再処理施設 廃棄物管理施設 MOX燃料加工施設

設工認申請に係る対応状況

令和3年10月22日提出

10月12日審査会合での指摘事項

地盤応答評価の当初イメージ図
(詳細な2次元FEMモデル)

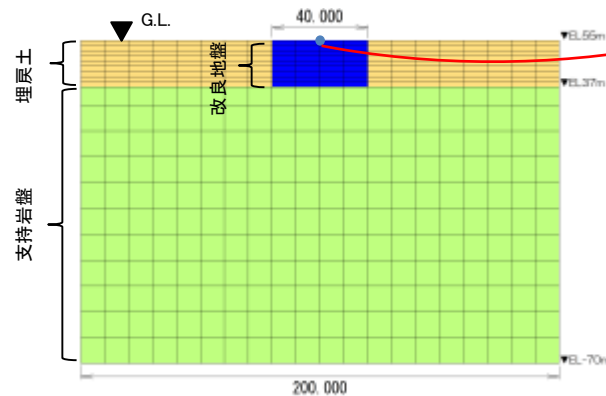
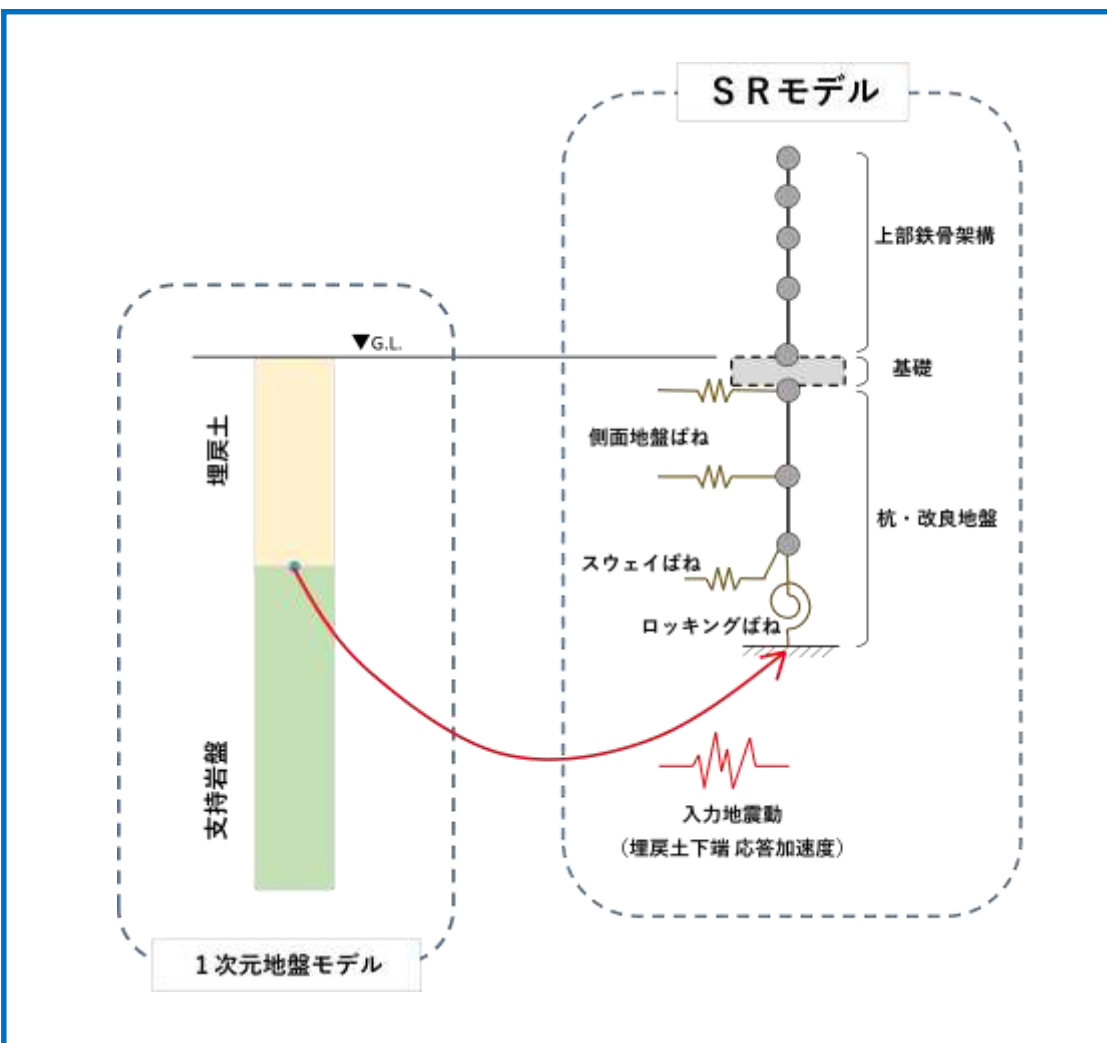
- **非液状化と液状化のそれぞれの評価手法について、同様な手法とすること。**
 - 目指すのは「用いる解析モデル、実施する解析ケース等は非液状化時と液状化時で同じであり、異なるのは非液状化時に『全応力解析』、液状化時に『有効応力解析』を用いる」というロジック（P4）
- **Ss13波すべてに対して検討評価を実施することを前提に、科学的合理性のある手法として、2次元の有効応力解析に比べて常に保守的な結果を与え、波及的影響を与えないことが評価できる手法についてしっかりと検討した上で今後の方針を設定すること。**
 - 液状化の範囲をより広範囲に設定するような、より保守的かつ合理的な解析モデル（以下、「合理的な解析モデル」という）を構築（P6）
（注：非液状化時においても同様のモデルで評価することを念頭）
 - 「合理的な解析モデル」による評価結果が、「詳細な2次元FEMモデル」に比べて保守的な結果を与えることを確認（注：非液状化時も同じ「詳細な2次元FEMモデル」で確認）
 - 「合理的な解析モデル」を用いてSs13波すべてに対する評価を実施
 - 保守的な評価であるが故に、評価結果は大きくなることが想定されるが、その場合においても冷却塔に対する波及的影響を及ぼさないことを立証
- **液状化の評価手法について、根拠をもって説明シナリオを構築すること。**
 - 評価手法、解析ケースなどについては、先行他社の表面的な模倣に留まることなく、当該施設や周辺地盤の条件に立脚した根拠付けを行う

- 施設の周辺を全て埋戻土と見なすことで、「詳細な2次元FEMモデル」に比べて、液状化による影響が大きくなり、評価の保守性が確保される。

- 施設の地中部分と上部架構の重量比を見ると、上部架構の応答が地盤部に与える影響は小さいと思われることから、地盤部と上部架構は分離モデルとする。なお、地盤モデルには上部架構の重量は考慮する。

- 杭は地盤応答から応答変位法で別途評価することから、モデル化は行わない。

- 上部架構の周期特性を踏まえた最小メッシュ幅として要素数を抑制する。

【参考3】上部鉄骨架構の応答が過大になった際のクライテリア（案）

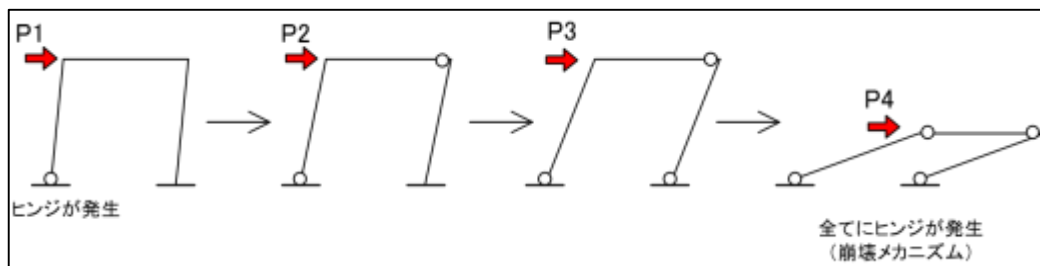
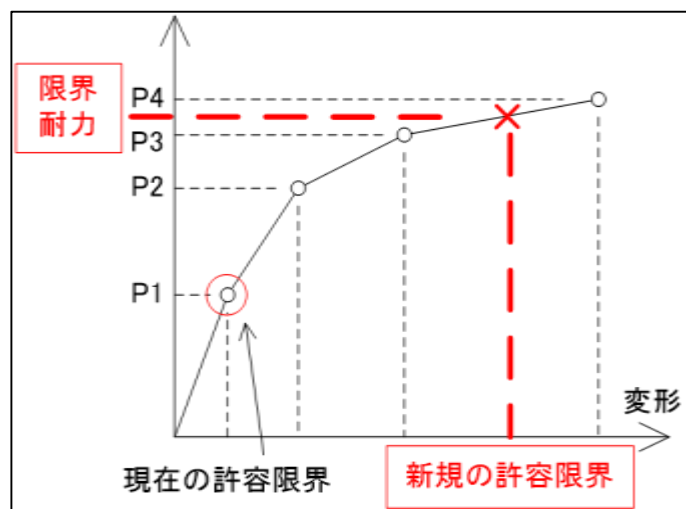
「合理的な解析モデル」において、過度に保守的な応答が生じた際に、現状のクライテリアでは健全性を示せない可能性がある。ここでは上部鉄骨架構が過度に保守的な応答が生じた際にも、冷却塔へ波及的影響を及ぼさないことを、確認する方法とクライテリアを今後検討する。

- 三次元フレームモデルで増分解析を行い、崩壊メカニズムを確認する。
- 増分解析結果において、①層間変形角、②応答塑性率、③ A4B冷却塔との変形限界(クリアランス)などから、変形許容限界を設定
- 崩壊メカニズムに至るまでの非線形性を考慮した地震応答解析を実施する。
- 応答解析結果において、層間変形角が、許容変形限界に至らないことを確認する。
- 座屈拘束ブレースに生じる最大ひずみ・疲労に対し、許容値以下であることを確認する。
